DQ27

Projet d'implantation du terminal méthanier
Rabaska et des infrastructures connexes

Québec, le 12 janvier 2007

**QUESTIONS COMPLÉMENTAIRES
ADRESSÉES À L'INITIATEUR**

Dossier : **R-01-062 SER**

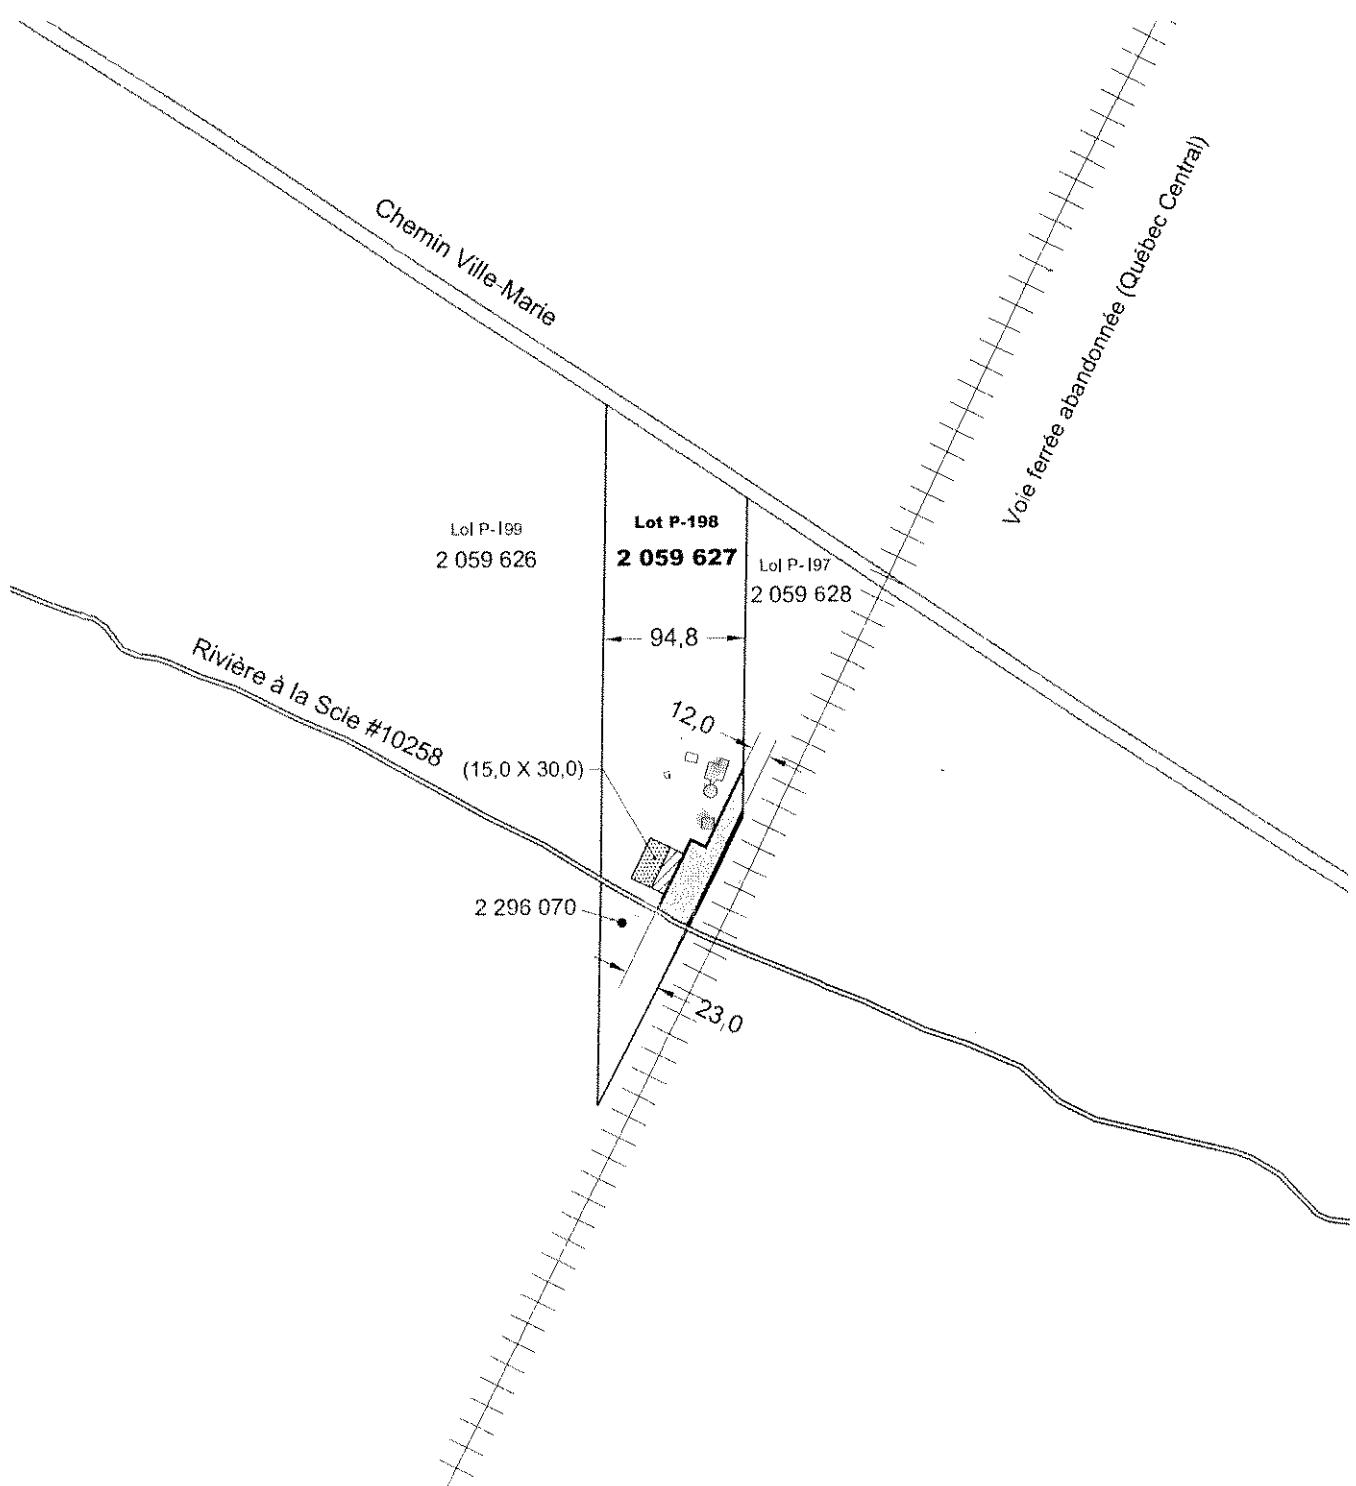
- QC-211 addenda B août 2006
Addenda C Inventaire de la végétation terrestre – Nord de la route 132, mai 2006.
- QUES9.** L'emprise du gazoduc de Rabaska a été réduite, passant ici de 23 m. à 12 m. sur une propriété à Pintendre. Le croquis de propriété fourni par Rabaska montre la maison, piscine, et remise des propriétaires (couleur orange). On constate que ces structures sont entièrement ou partiellement incluses dans un prolongement imaginaire de l'emprise initiale à cet endroit. Le promoteur peut-il expliquer à la Commission cette façon de faire et décrire les méthodes alternatives ?
(Voir documents en annexe)

L'emprise du gazoduc de Rabaska a été réduite, passant ici de 23 m. à 12 m. sur une propriété à Pintendre. Le croquis de propriété fourni par Rabaska montre la maison, piscine, et remise des propriétaires (couleur orange). On constate que ces structures sont entièrement ou partiellement incluses dans un prolongement imaginaire de l'emprise initiale à cet endroit. Le promoteur peut-il expliquer à la Commission cette façon de faire et décrire les méthodes alternatives ?
